TRANSPORDIAMET

**Viimsi vald Pringi küla Rohuneeme tee 65e
kinnistu ehitusloa eelnõu kooskõlastamata
jätmine**

Olete esitanud Transpordiametile kooskõlastamiseks ehitusloa eelnõu Viimsi vald Pringi küla Rohuneeme tee 65e kinnistu ehitusloa eelnõu (menetlus 410483) üksikelamu (EHR kood 121416202) ja piirdeaia (EHR kood 221450560) püstitamiseks.

Kinnistu (katastritunnus 89001:003:0289) asub riigitee nr 11251 Rohuneeme tee km 3,72-3,75 kaitsevööndis.

Lisa 1 IKÕ plaani näidislahendus

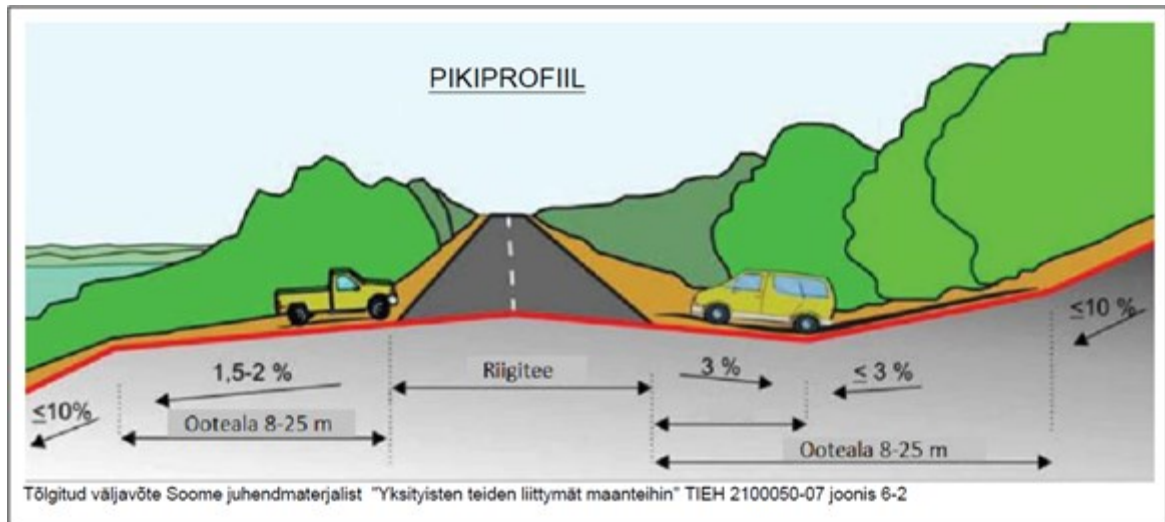
- 7.1. ÜVK ehitistel, sh liitumispunktid KLP1 ja VLP1, puuduvad kõrgusarvud ja kaugused riigitee asfaltkattest, lahtiste kaevikute kontuurid, IKÕ plaanid (vt IKÕ plaani näidis lisas);
